Concours de projets pour une station d'épuration des eaux et concours d'idées pour l'aménagement du quartier de l'Aviron à Vevey.

## CONCOURS DE PROJETS POUR UNE STATION D'ÉPURATION DES EAUX ET CONCOURS D'IDÉES POUR L'AMÉNAGEMENT DU QUARTIER DE L'AVIRON, À VEVEY

## Jugement du jury

Achat : « Neptune », MM. L. Di Clemente, architecte EPUL-SIA ; O. Joller, collaborateur attiré, Lausanne

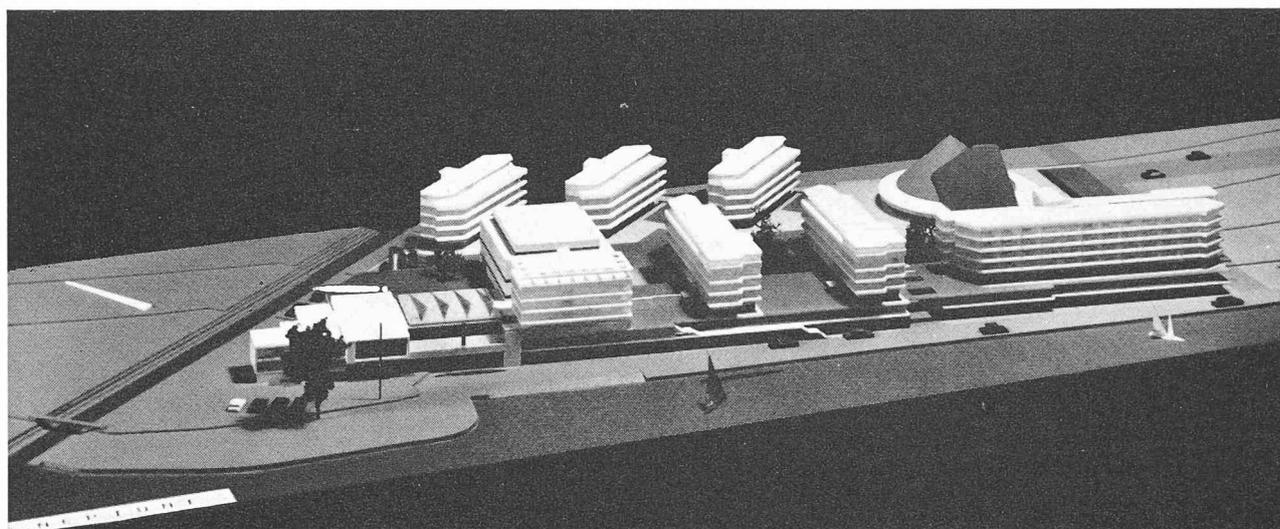
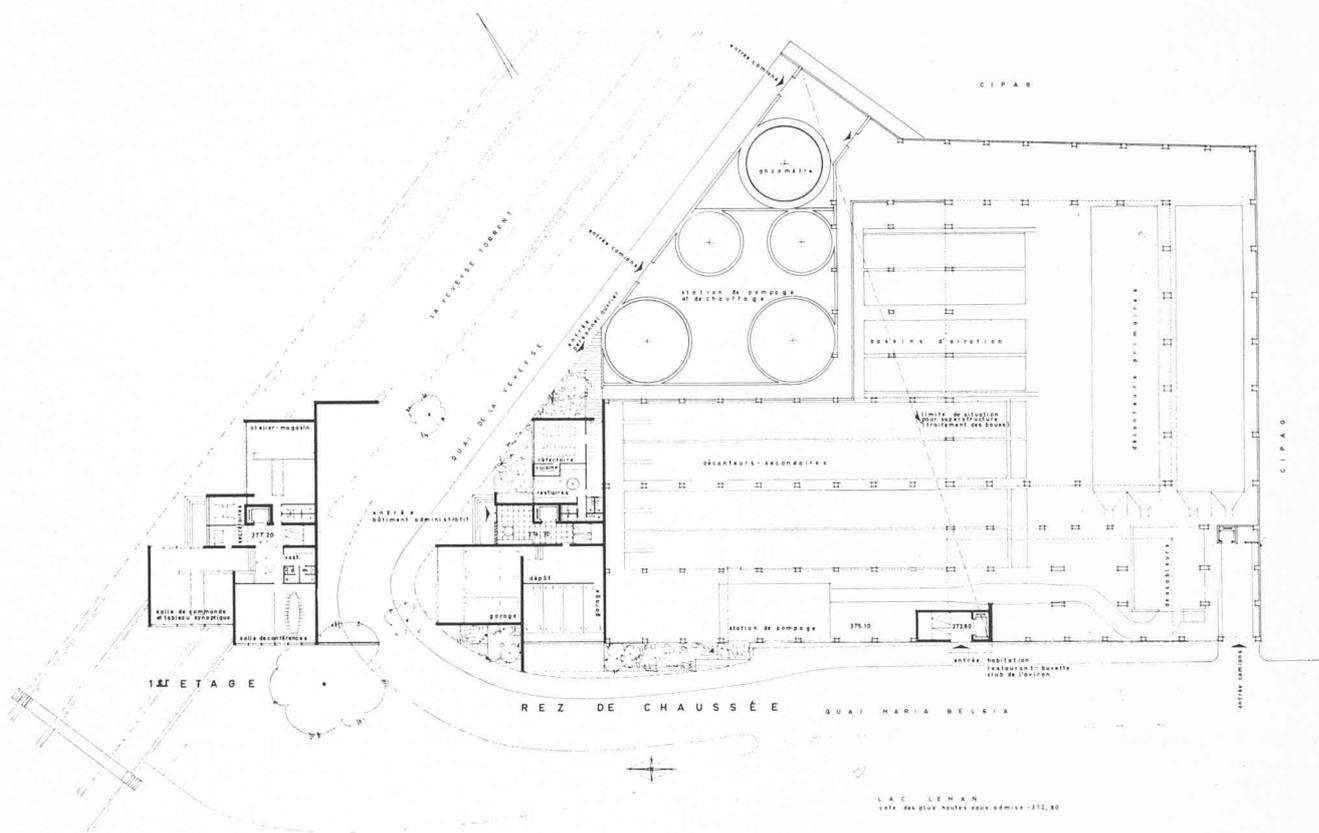
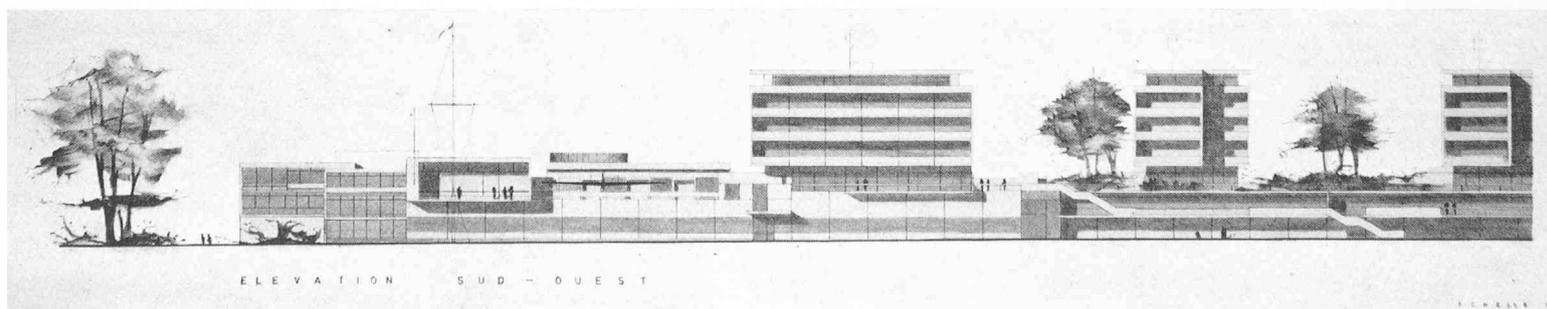
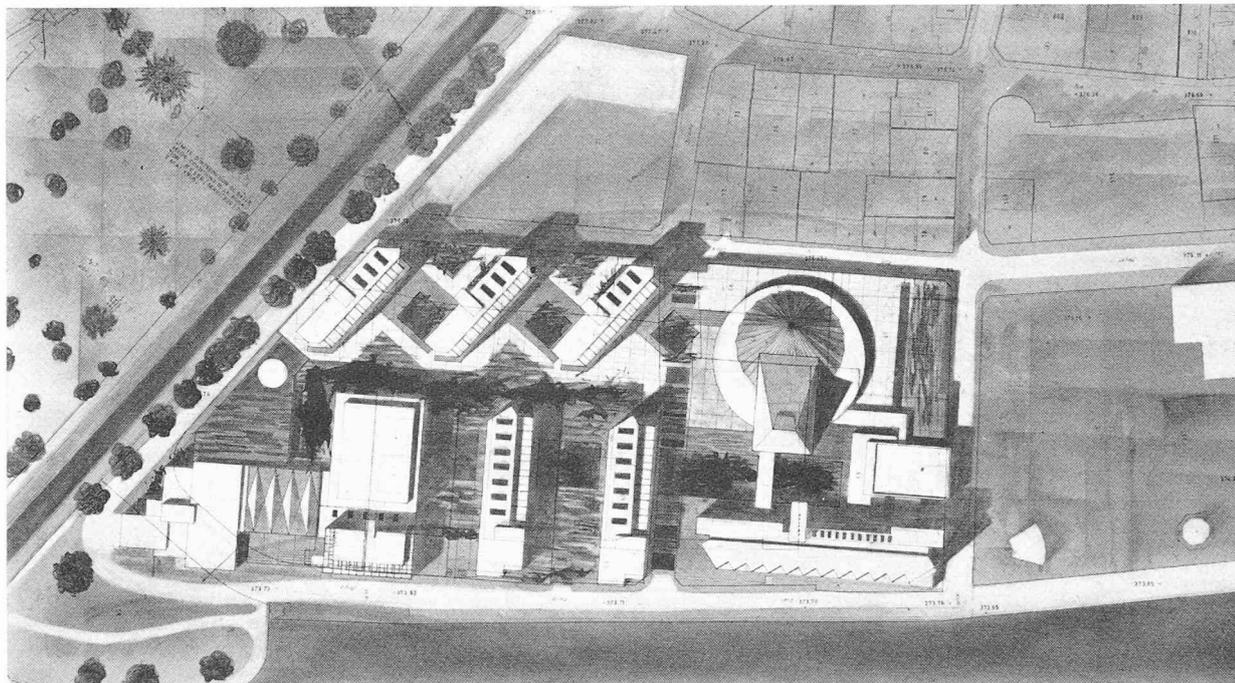
Des défauts de conception nuisent à ce projet par ailleurs intéressant ; le groupement des entrées de l'habitation, du restaurant-buvette et du Club de l'Aviron n'est pas admissible. La disposition des garages ne répond pas aux données du programme. Il est relevé une certaine dispersion des

services administratifs. L'établissement d'une vaste esplanade réunissant l'ensemble des volumes est habilement traitée et serait une bonne solution pour ce quartier. La densité est trop forte. L'architecture est bonne.
